ALLEGATO 2 – CUP 7931 - Istanza di VIA-VI coordinata con l’AIA per il “Progetto di ammodernamento dell’opificio industriale delle Fonderie Pisano ubicato in loc Fratte comune di Salerno”. Determinazioni della Commissione VIA – VI – VAS nella seduta del 08/02/2018

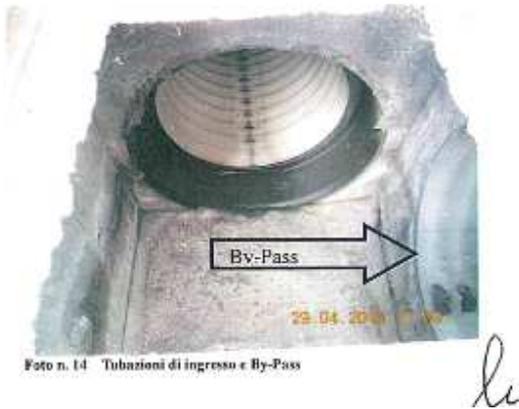
Pag. 18 NOTA DI RISCONTRO. *Premesso che ciascuna delle due pompe è in grado di sollevare una portata di 100 l/s, come si evince dalle caratteristiche tecniche riportate a pagina 39 della Relazione tecnico-illustrativa, il Proponente non ha nessuna obiezione a dotare l'impianto di un'altra coppia di pompe con caratteristiche corrispondenti.*

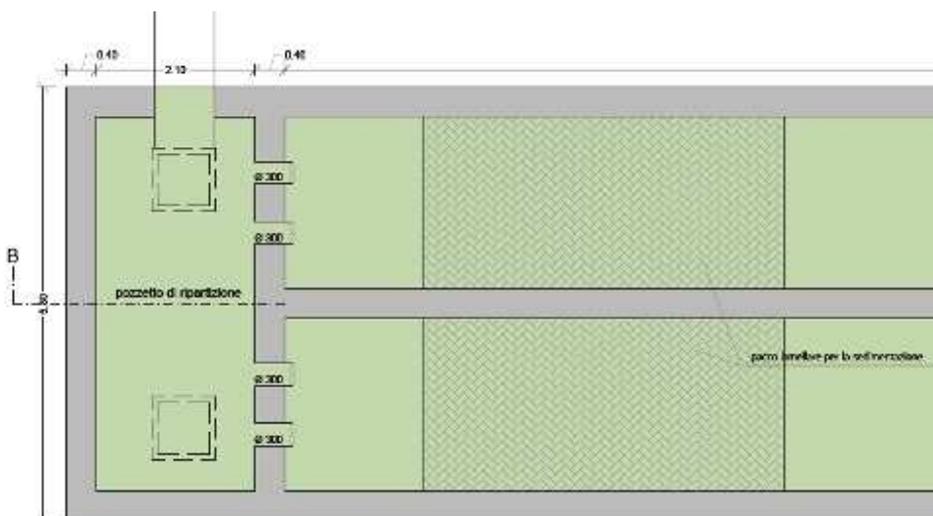
Con riferimento alle controdeduzioni sulla necessità posta dalla Commissione VIA di verificare idraulicamente l'impianto di drenaggio del piazzale (già oggetto di richiesta di integrazione della UOD Valutazioni Ambientali), si precisa che nulla si è eccepito sulla verifica che è stata svolta per lo scatolare finale e la tubazione di alimentazione dell'impianto di progetto. Ma la medesima verifica, per le portate di pioggia quinquennali, doveva essere effettuata sul resto dell'impianto di drenaggio a monte per dimostrare, così, ingegneristicamente, l'ipotesi di efficienza dell'attuale rete di scolo. Non è sufficiente, né tecnicamente accettabile, la dichiarazione che da oltre 60 anni il piazzale non si sia mai allagato.

Senza aver eccepito sul dimensionamento volumetrico delle vasche, la Commissione VIA ha fatto notare che la connessione idraulica tra i vari pozzetti, vasche di sedimentazione e vasche di disoleatura avviene mediante tubazioni e luci a soglia larga di diverse dimensioni e numero, il cui funzionamento idraulico – a differenza di quanto fatto per il collettore di alimentazione a monte dell'impianto – non è stato verificato. È obiettivamente importante verificare che le connessioni idrauliche tra i vari compartimenti di sedimentazione siano dimensionate in modo da consentire il funzionamento a gravità quantomeno fino alla portata di piena quinquennale, dimostrando l'assenza di colli di bottiglia che possano indurre rigurgiti nell'impianto.

A titolo esemplificativo sarebbe stato opportuno verificare la officiosità idraulica di alcune sezioni dell'impianto di trattamento di progetto tra cui il comparto di sedimentazione, il quale è messo in comunicazione con il pozzetto di ripartizione della portata mediante n. 4 fori del diametro $\phi 300$ da realizzarsi nella parete in c.a. (vedi stralcio planimetrico di progetto), tenendo conto che attraverso i suddetti n. 4 fori dovrebbero transitare anche le portate idriche superiori a quelle di calcolo (1000 l/s), ovverosia quelle con tempi di ritorno maggiore di cinque anni.
